RTS NIEUWS

onderbouwsluiting voor 18 mm stang

NIEUWE ONDERBOUWSLUITING 33700 TER VERVANGING VAN 33100 EN 33200

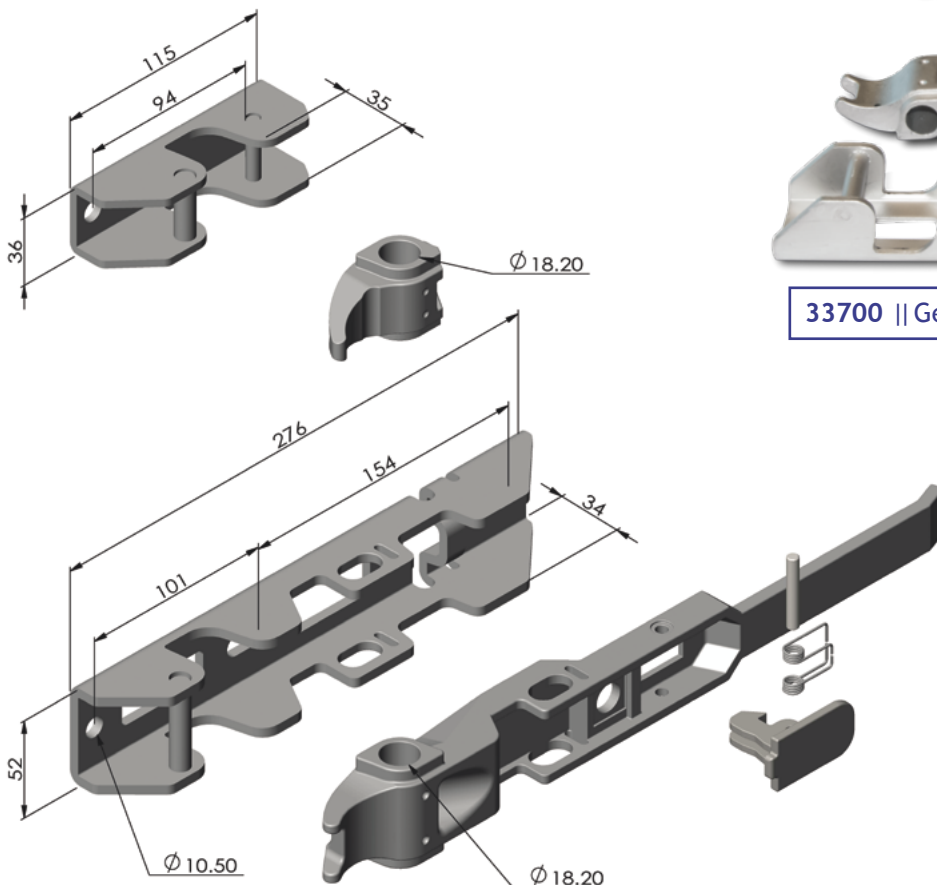
Vanaf heden worden alle opdekdeuren met de verbeterde onderbouwsluiting 33700 uitgevoerd en zijn de oude sluitingen 33100 en 33200 niet meer leverbaar. Dit geldt ook voor de losse verkoop van de onderbouwsluitingen.

280942000

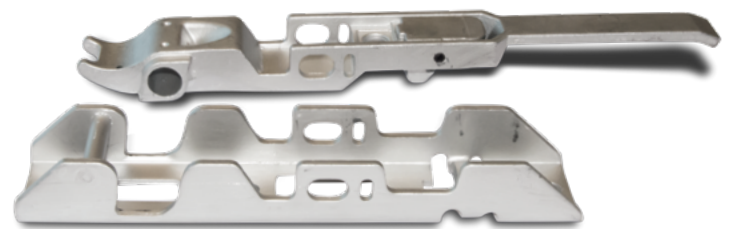
Bij vervanging van uw oude achterdeuren leveren wij de nieuwe onderbouwsluiting met 5 mm i.p.v. de gebruikelijke 10 mm hoge lagerbussen (art.nr. 280942000) zodat de sluiting op dezelfde hoogte kan worden gemonteerd.
